湘江湘阴县河段管理范围划定成果 调整方案

湘阴县水利局

附件5 专家意见及修改落实情况

《湘江干流、洞庭湖湘阴县段管理范围 划定成果调整方案》审查意见

图1 躲风亭段“三区三线”情况（管理范围线为前期划界成果）

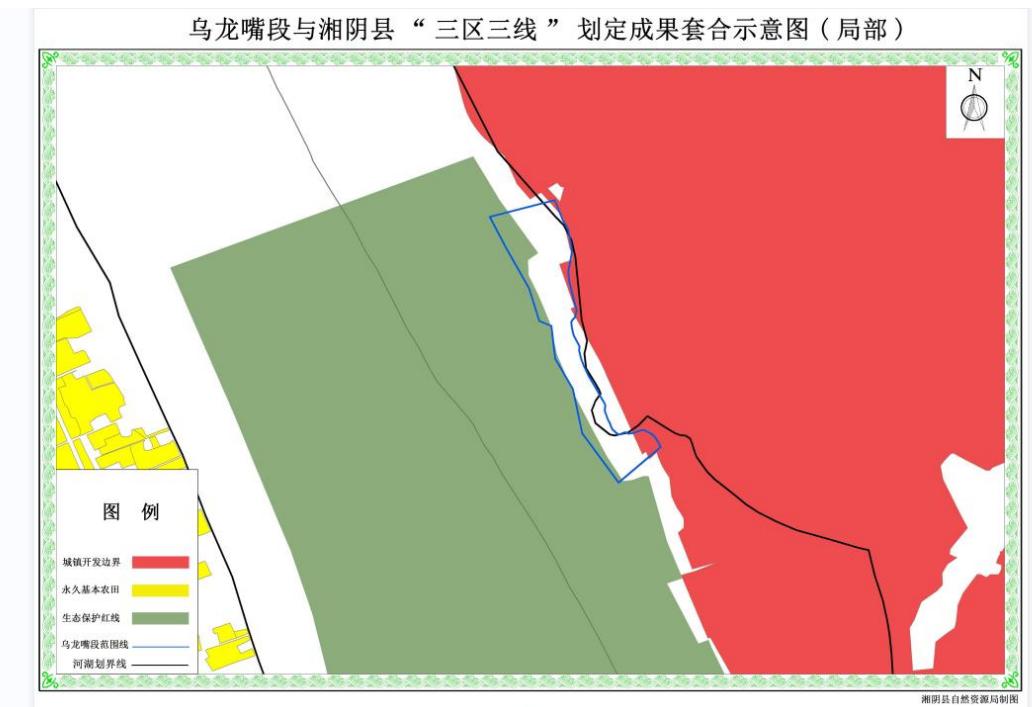
- ① 前进地段, 划界标准从50m调整至30m, 理由不充分。
- ② 后进地段划界成果图上应增加相关高程数据。
- ③ 陆上险段划界范围调整理由不充分。
- ④ 未提供相关佐证材料。
- ⑤ P68地质局情况图引述无结论, 相关附图无意义。

专家评审意见	报告编制单位修改说明 (须简要说明修改过程)	专家确认情况 及签字
<p>1、有堤防段, 划界标准由 50m 调整至 30m 理由不充分。</p> <p>2、无堤防段划界成果图上应叠加相关高程数据。</p> <p>3、险工险段划界范围调整理由不充分。</p> <p>4、未提供相关佐证材料。</p> <p>5、P6 土地权属情况是否引用无结论, 相关附图无意义。</p>	<p>1、已在方案中“需调整河段原因”及“调整依据”中进行了说明, 并补充了相关的法律法规条款、设计报告、批复文件等。</p> <p>2、已在附图中补充了最新地形测量成果。</p> <p>3、同 1。</p> <p>4、同 1。</p> <p>5、已删除相关附图, 更换为“三区三线”情况。</p>	<p>已修改</p> <p>赵敏智 2024.1.26</p>

附图4 湘江湘阴县河段管理范围划定成果
调整前后对比图

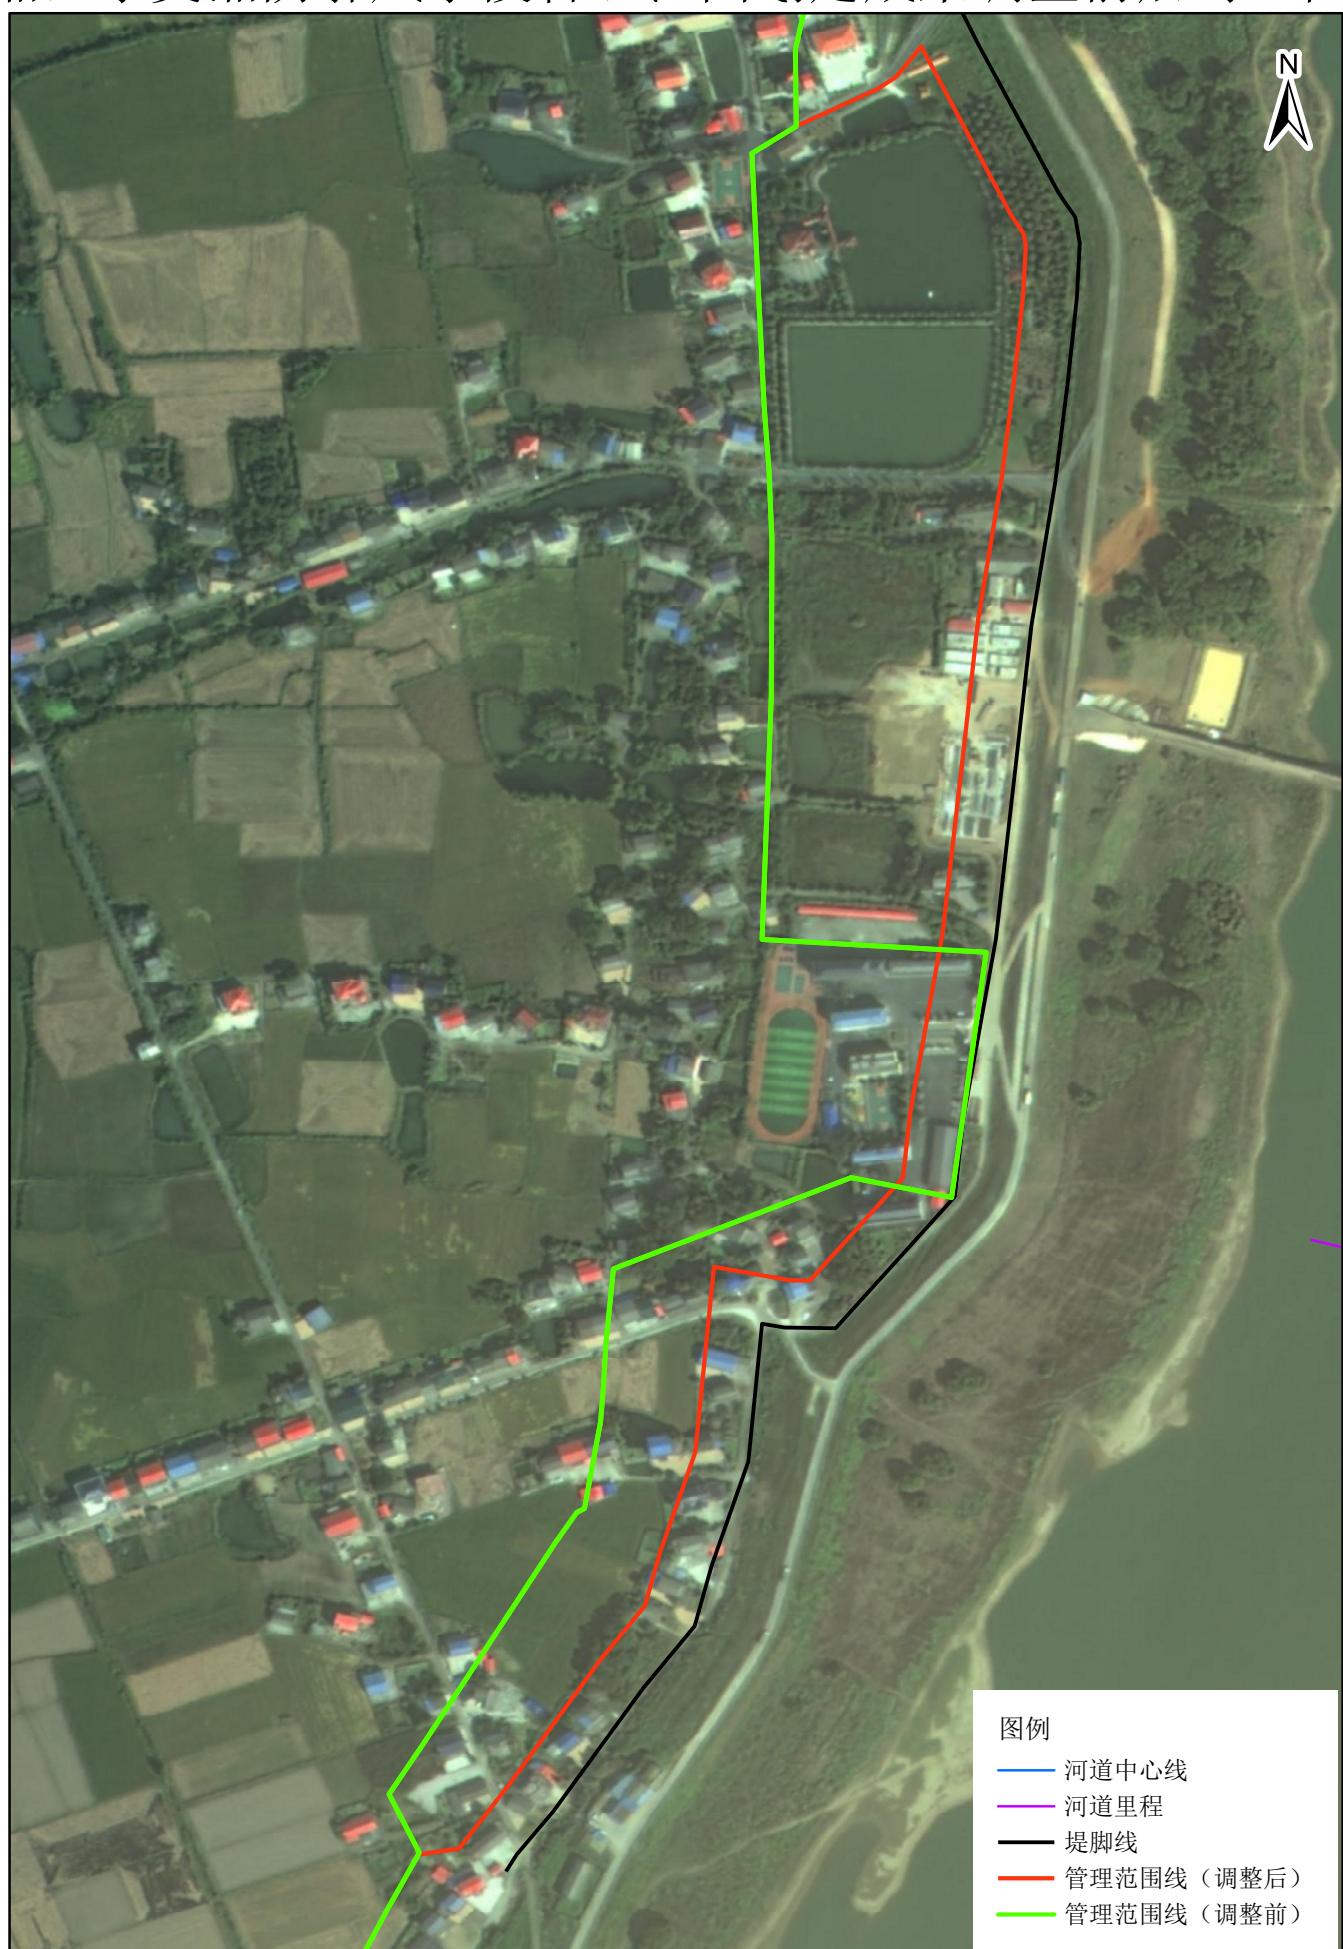
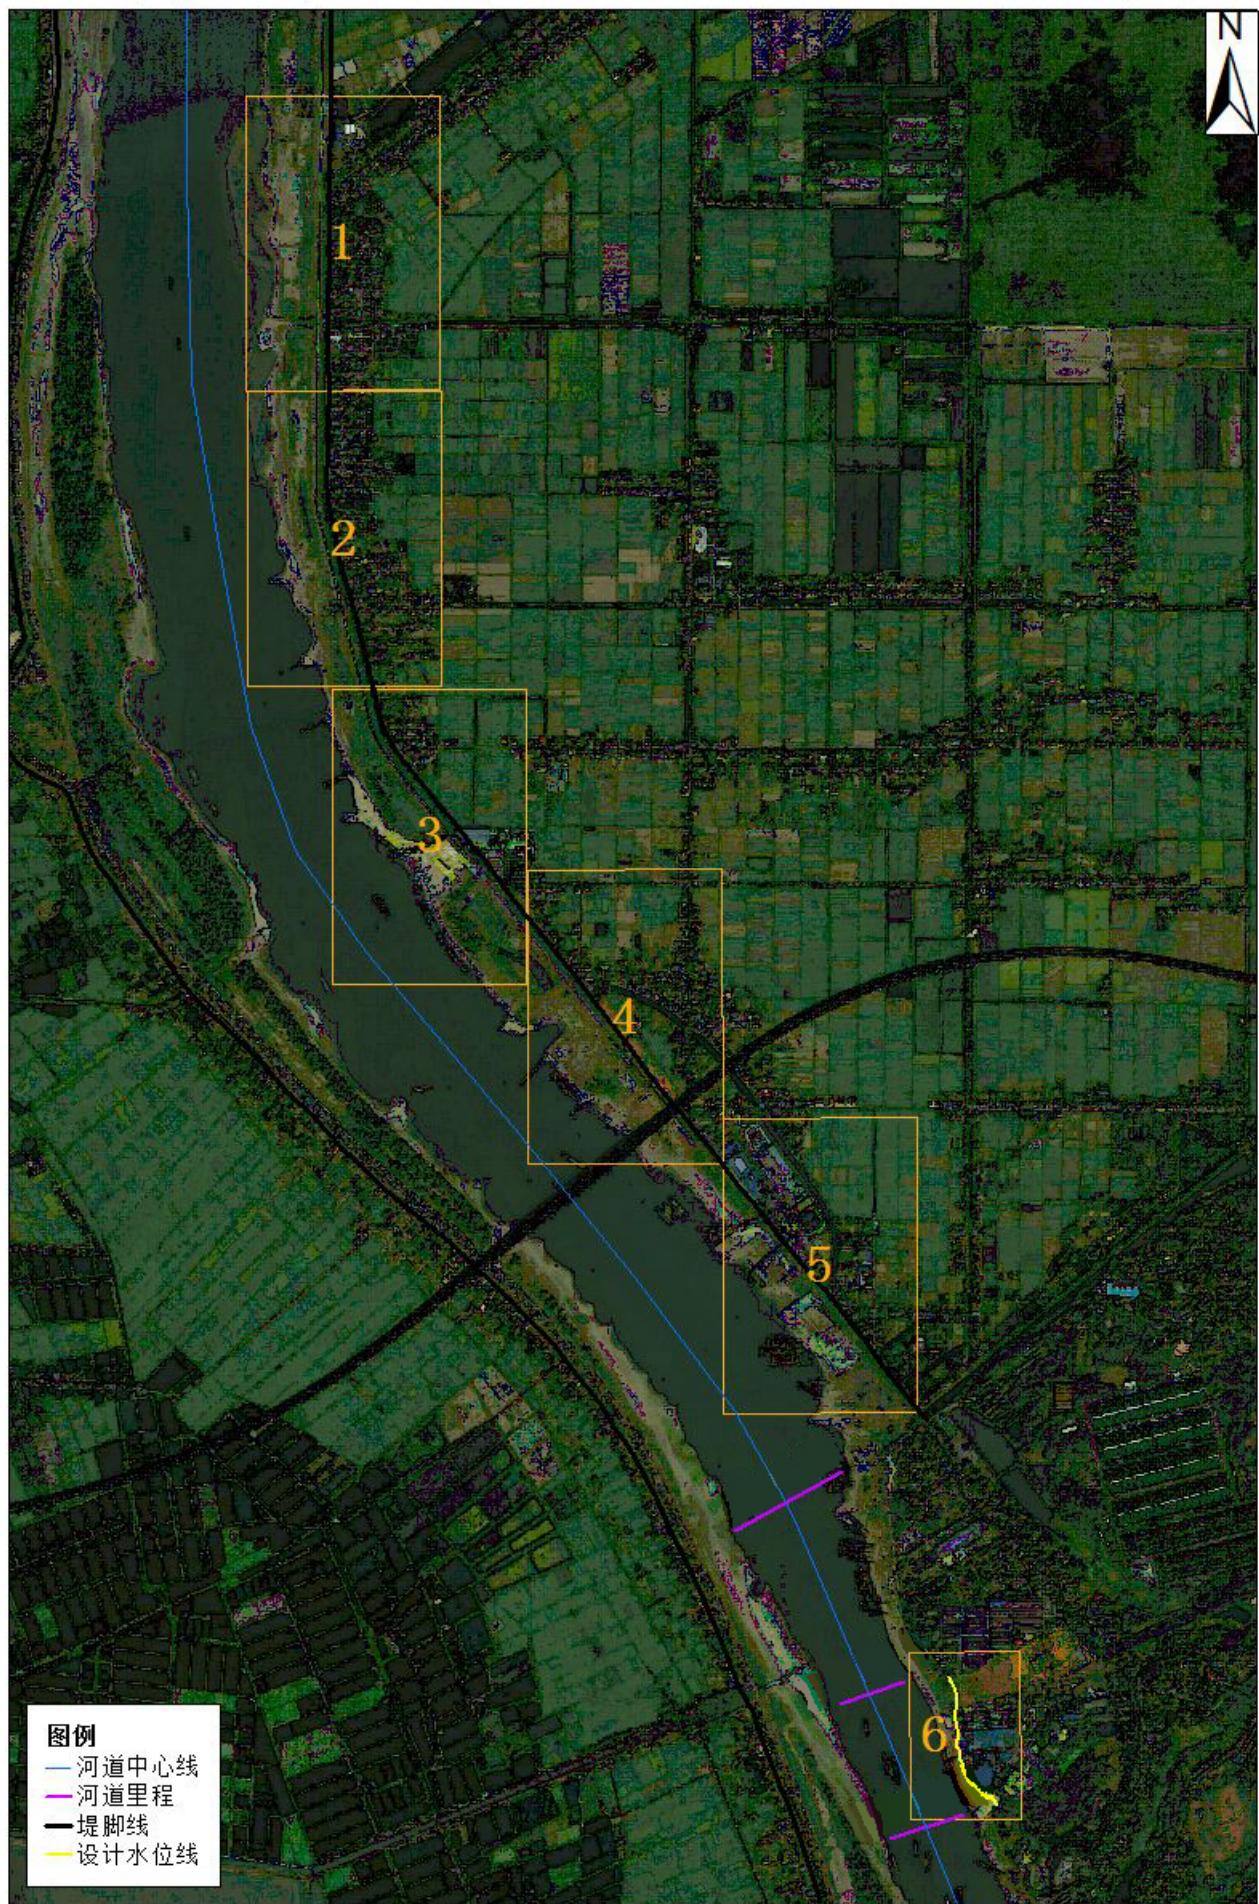
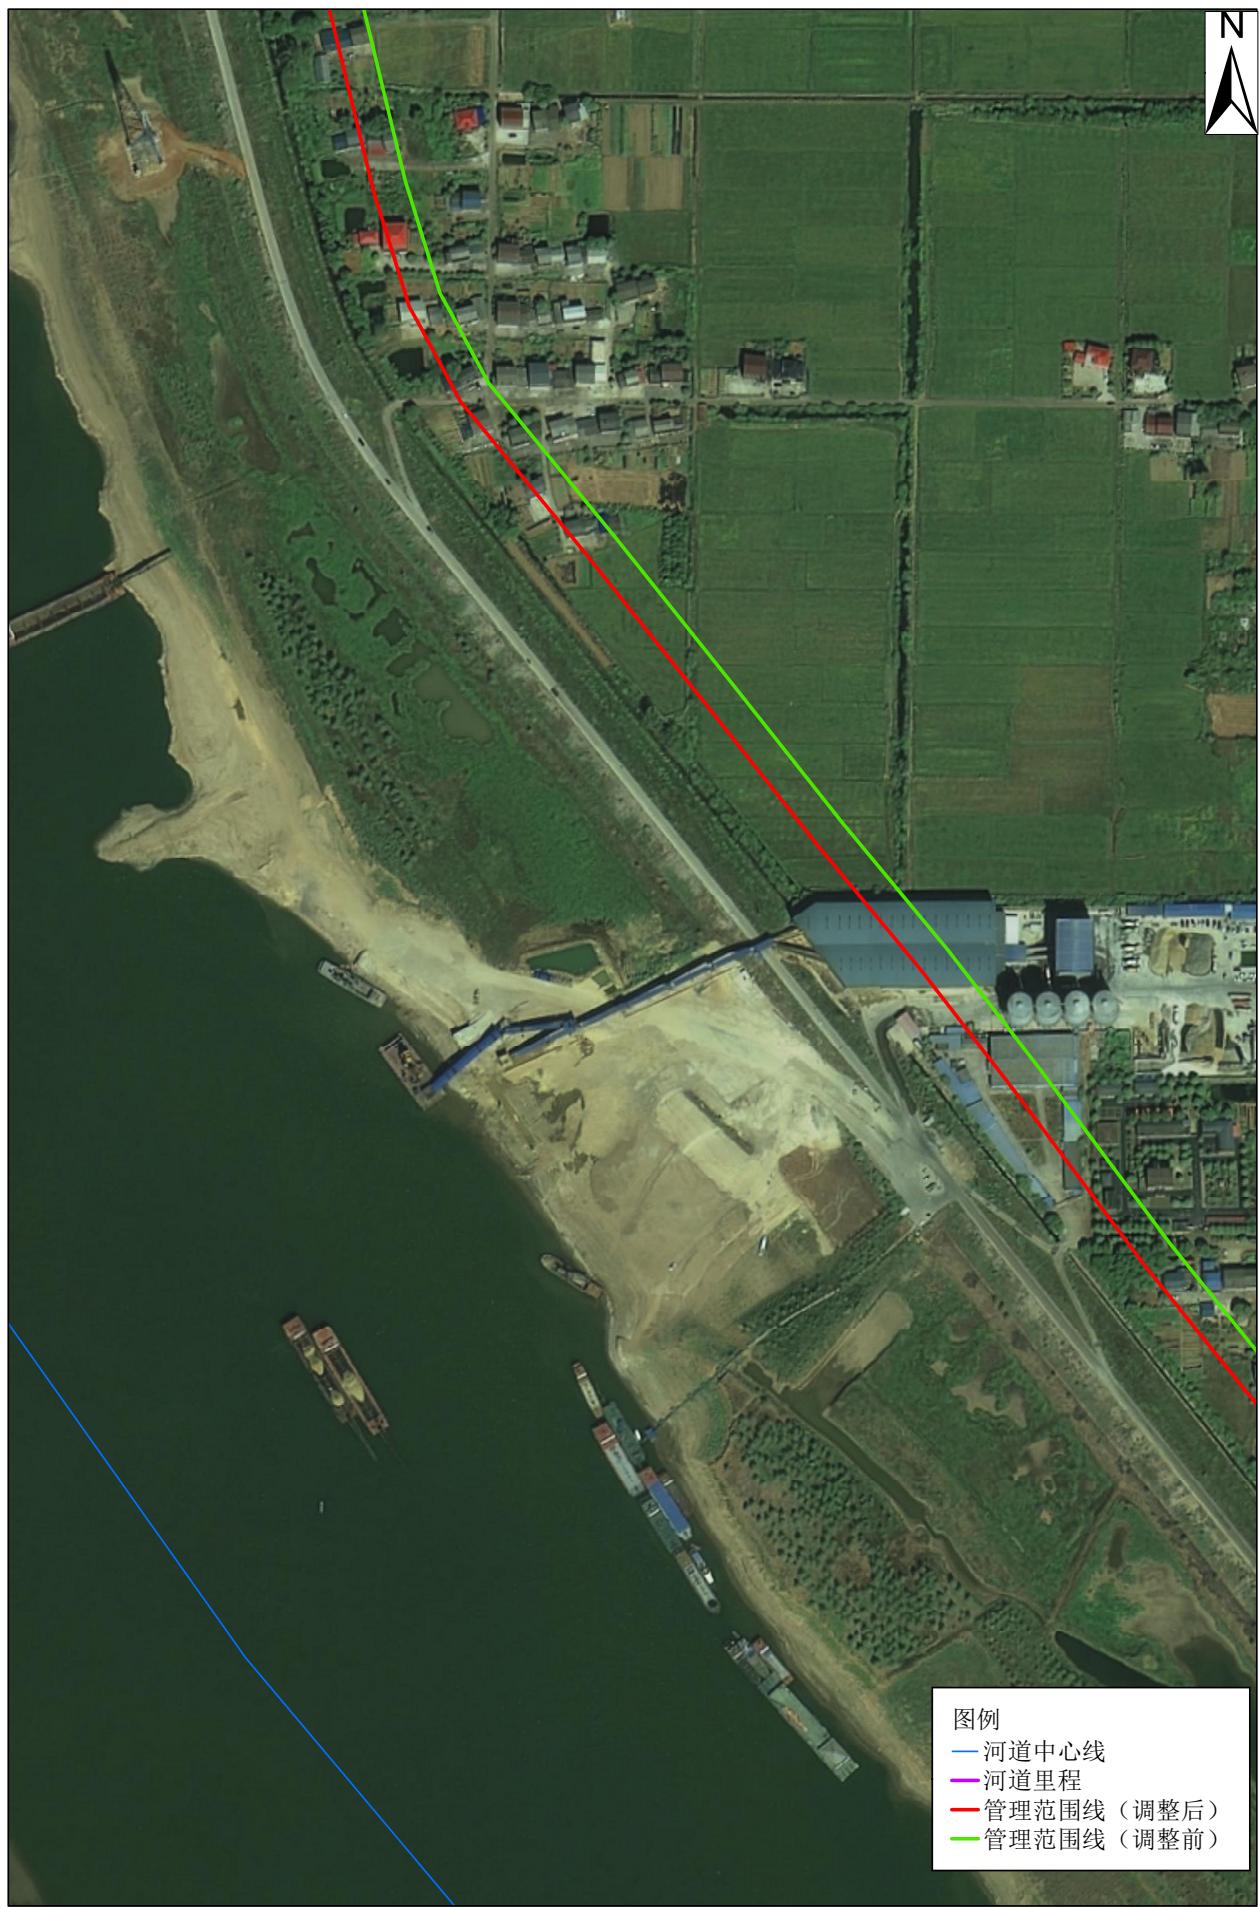
1. 补充岸线调整总体范围图。
2. 划界调整原因不统一。有些范围调整需补充划界规划相关内容，从防洪工程安全加以论证。
3. 补充划界标准调整的依据，包括法律依据和相关管理规范要求。
4. ~~补充划界~~，补充划界与原划界成果的对应关系，划界成果的调整原因及支撑调整的佐证依据。

专家评审意见	报告编制单位修改说明 (须简要说明修改过程)	专家确认情况 及签字
<p>1、补充岸线调整总体范围图。</p> <p>2、划界调整原因不充分。有堤防段范围调整需补充堤防规划相关内容。从防洪工程安全加以论证。</p> <p>3、补充划界标准调整的依据,包括法律法规依据和相关管理要求。</p> <p>4、补充划界桩号与原划界成果的对应桩号,划界成果的调整原因及支撑调整的佐证依据。</p>	<p>1、已在附图中进行了补充。</p> <p>2、已补充有堤防段加固材料。</p> <p>3、已在方案中“需调整河段原因”及“调整依据”中进行了说明,并补充了相关的法律法规条款、设计报告、批复文件等。</p> <p>4、划界桩号与原桩号一致。调整的原因及依据同 3。</p>	<p>已按方案 意见修改 完成 2024.2.23</p>
